Regelquerschnitt Planstraße B

Projekt Berlin Treptow- Köpenick- Erschließung

Planung von Regenwasserbewirtschaftungsanlagen

Zugestimmt
unter Beachtung der grün eingetragenen Änderungen
und unseres Schreibens vom
Berlin, den 08.12.2025
Berliner Wasserbetriebe
Planung und Bau Netz/PP
i.a. d.Sa

Schnitt E - E

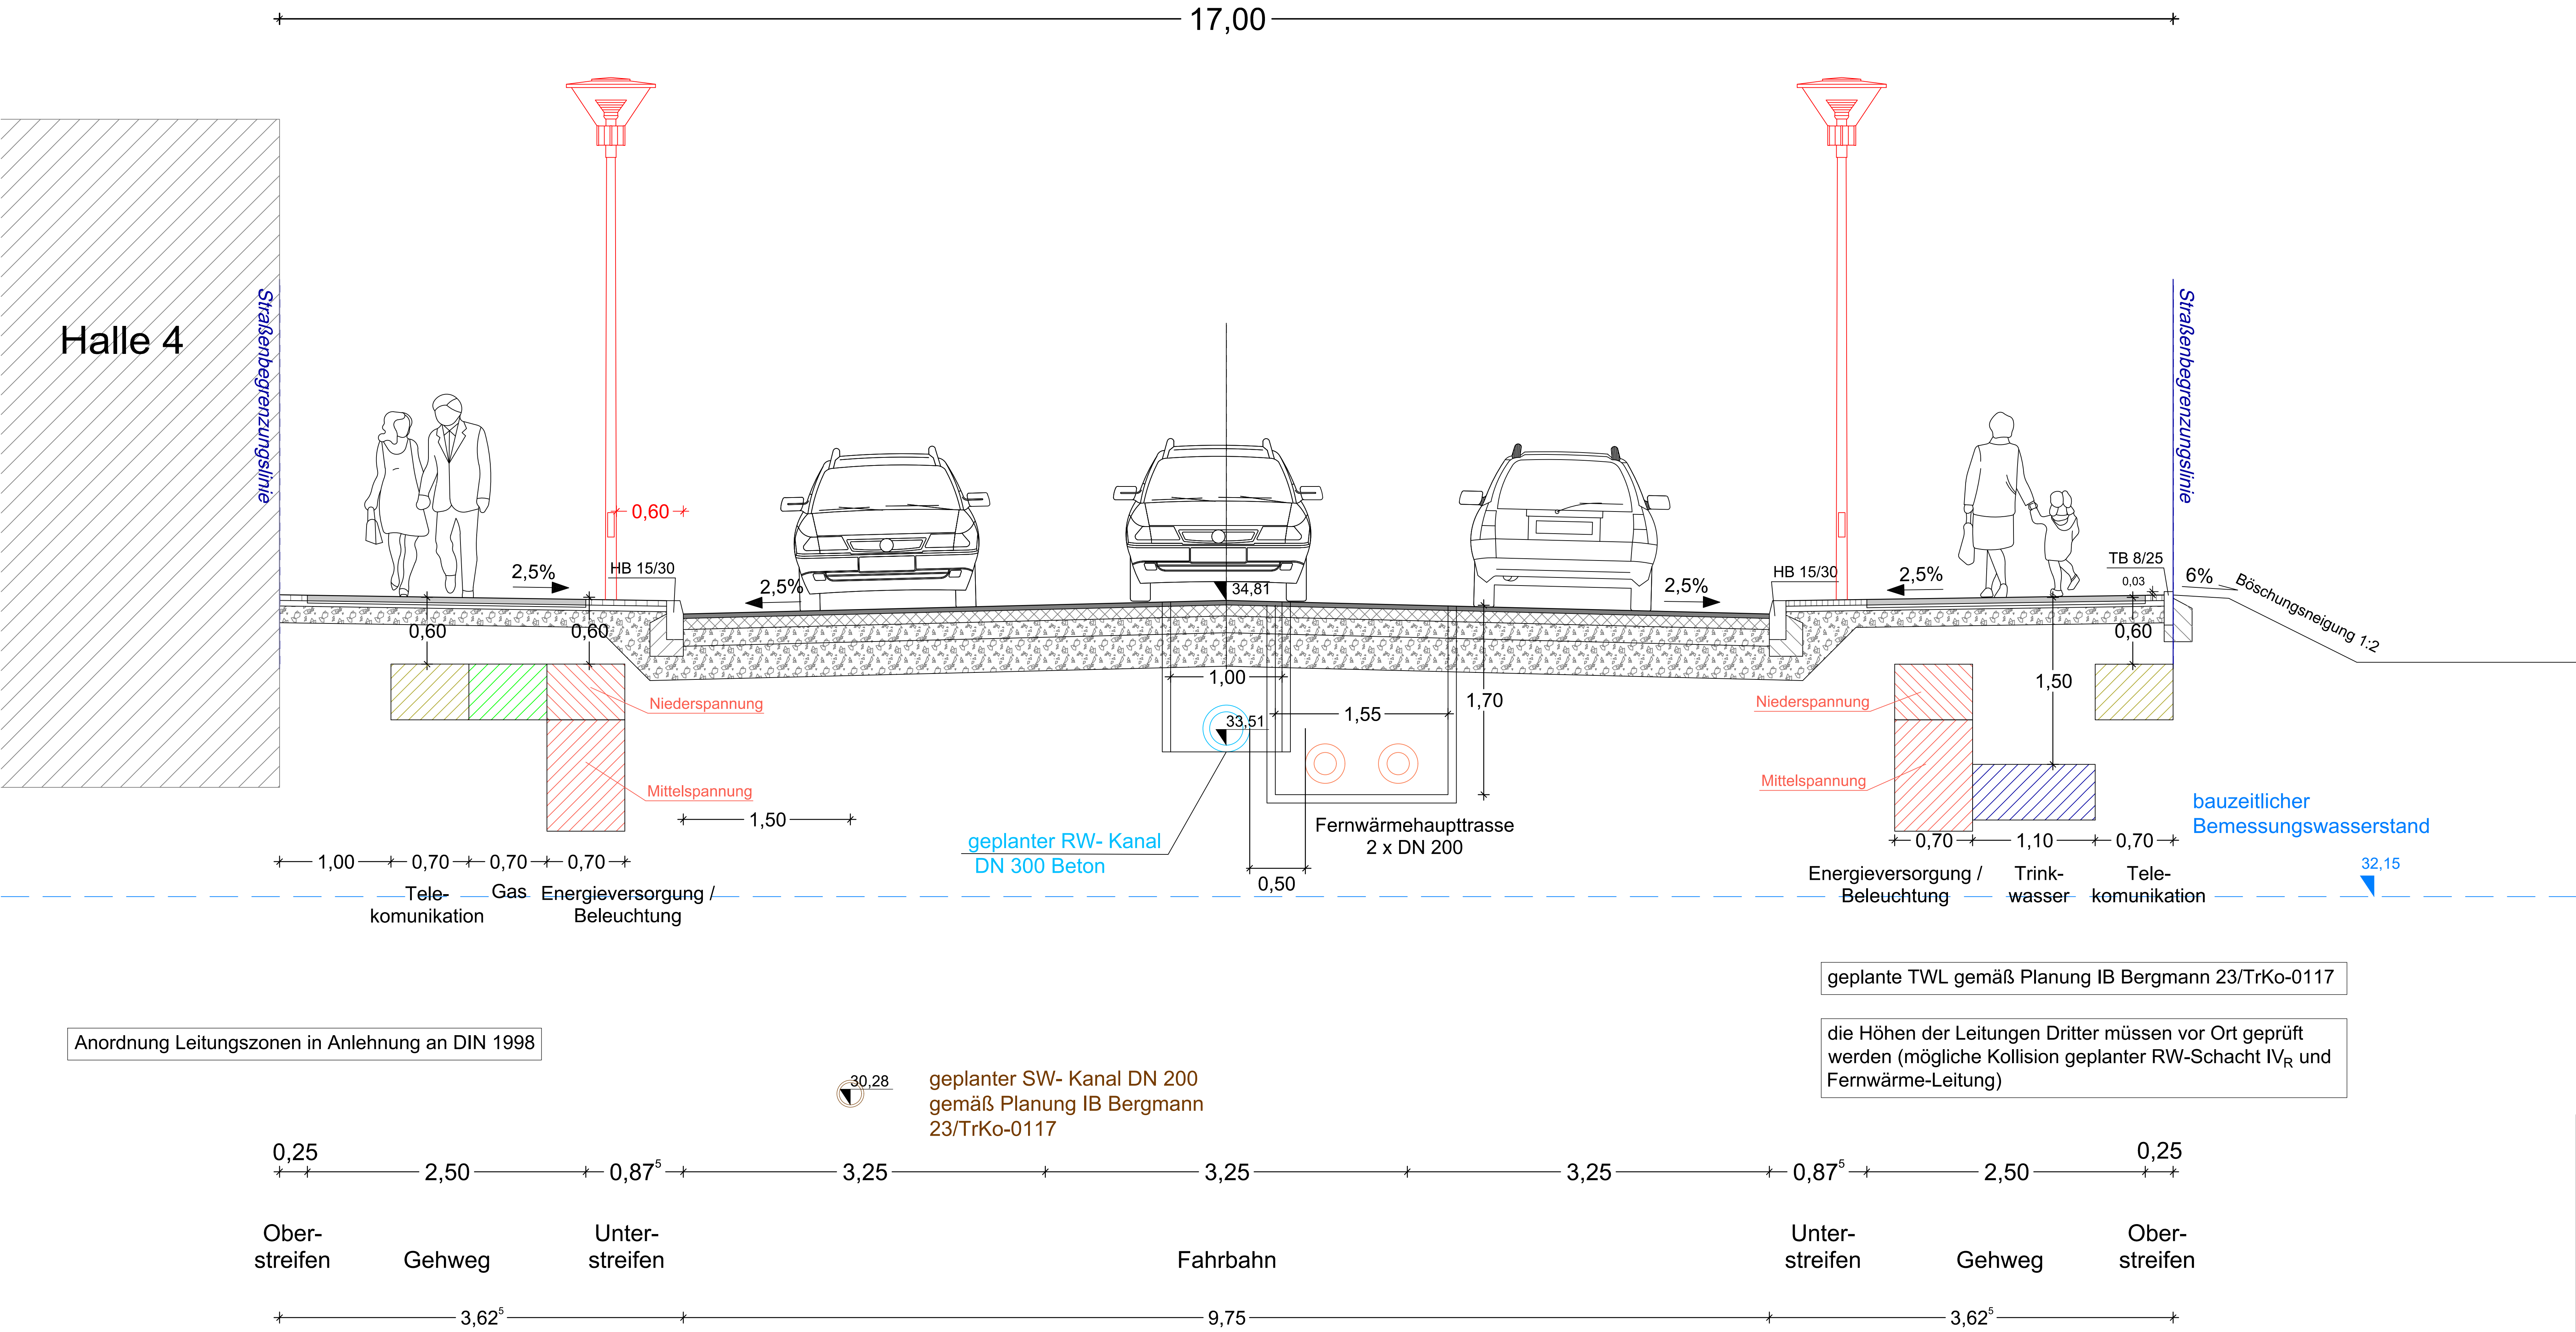
die Höhen der Leitungen Dritter müssen vor Ort geprüft werden (mögliche Kollision geplanter RW-Schacht IV_R und Fernwärme-Leitung)
